札幌圏都市計画道路の変更（札幌市決定）

都市計画道路中 3・5・21 号鉄工団地通を次のように変更する。

変更説明書

定規図

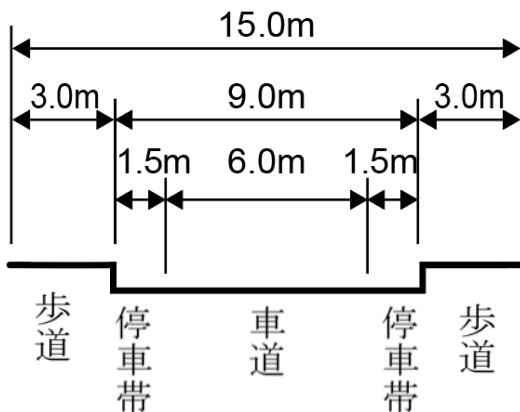
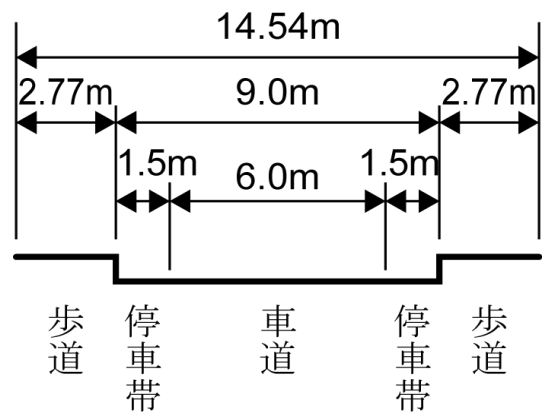
【変更区間】

(変更前)

(変更後 (現況))

新		旧		変更内容
番号	路線名	番号	路線名	
3・5・21	鉄工団地通	3・5・21	鉄工団地通	一部幅員の縮小変更 (15m→14.54m、変更区間 L=650m) 交差構造の更新 (平面交差箇所数 7箇所→8箇所)
